**Bro 70-0-171 - OF af  
Nørresundbygrenen**

**Teknisk undersøgelse af  
stilladskollaps den 25. april 2006**

**Sammenfattende rapport**

Dokument nr. 63917-RAP-002  
Revision nr. 0  
Udgivelsesdato 22. juni 2006

Figur 4 Oversigt over strukturelle elementer

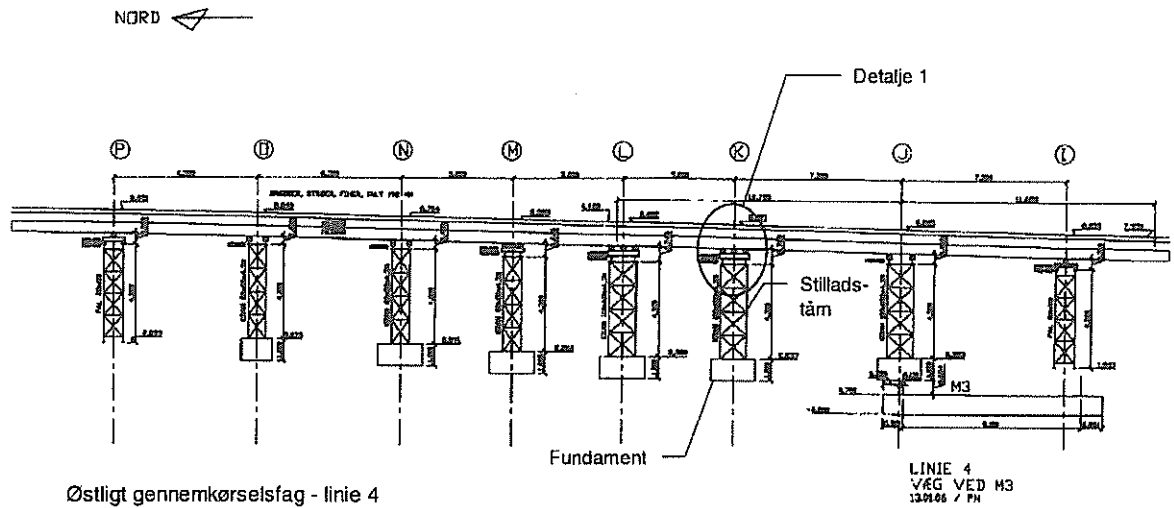
Søjleåget HE500B mistede derved sin understøtning på tårn K og skulle nu spænde fra tårn J til tårn L - se Figur 4. De herved øgede belastninger på de i

forvejen hårdt udnyttede søjleåg, tårne J og L og øvrige understøttelselementer resulterede i udviklingen af det totale kollaps.

Andre forhold som rotation af HE500B søjleåg fremkaldt af den hældende forskallingsdrager HE400B og eventuelle excentriske belastninger kan have forstærket sammenbrudet.

Figur 5 Detalje 1 - top af stilladstårn

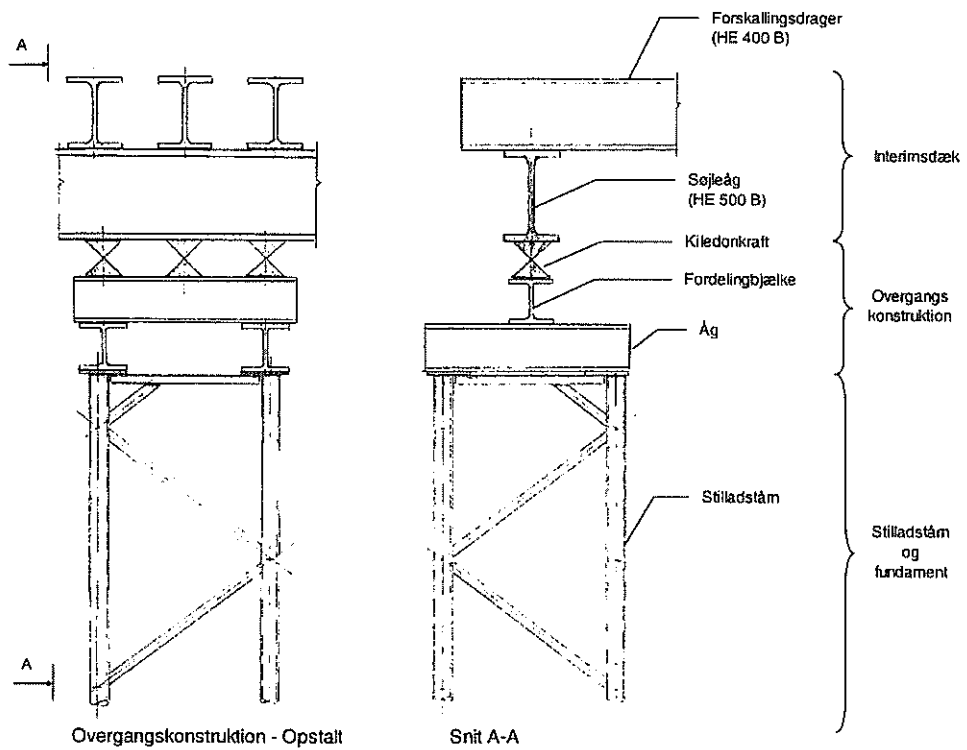
Overgangskonstruktionen mellem søjleåg og tårne består af donkrafte, fordelingsbjælker og åg, jf. Figur 5.

- Entreprenøren har ikke vurderet effekten af lokale belastninger på kroppladen af fordelingsbjælken og åg. Dette omfatter både koncentrerede belastninger under donkrafte og i krydsningspunktet mellem fordelingsbjælke og åg. Der er f.eks. ikke tilføjet lokale kropafstivninger under belastningspunkterne til sikring af lastoverføring og stabilitet. Der er fundet regningsmæssige udnyttelsesgrader af størrelsesordenen 2 for flere fordelingsbjælker og åg.

- Entreprenøren har i sin projektering ikke dokumenteret at understøtningsforholdene for donkraftene sikrer en jævnt fordelt last på den enkelte donkraft.

- Entreprenøren har i sin projektering placeret op til 3 donkrafte på overgangskonstruktionerne, med den ene placeret midt på fordelingsbjælken. De statiske forhold betyder, at den midterste donkraft aflastes og forbliver virkningsløs, hvorfor de to øvrige donkrafte belastes væsentligt mere end forudsat. Usymmetrisk belastning fører til vinkeldrejning af søjleåget, der igen resulterer i uens belastning på donkraftene og dermed en undervurdering af de maksimale donkraftbelastninger. For nogle donkrafte er "safe working load" dermed overskredet med 50%

- Der er ikke taget hensyn til excentriciteter som følge af tolerancer på placering af f.eks. donkrafte og fordelingsbjælker. Få mm excentricitet på belastningen ud af bjælkens plan medfører ekstra påvirkninger af bjælkens kropplade af samme størrelsesorden som fra selve den lodrette last.

- Entreprenøren har i sin projektering ikke indarbejdet krav til robusthed for konstruktionselementer i høj sikkerhedsklasse.
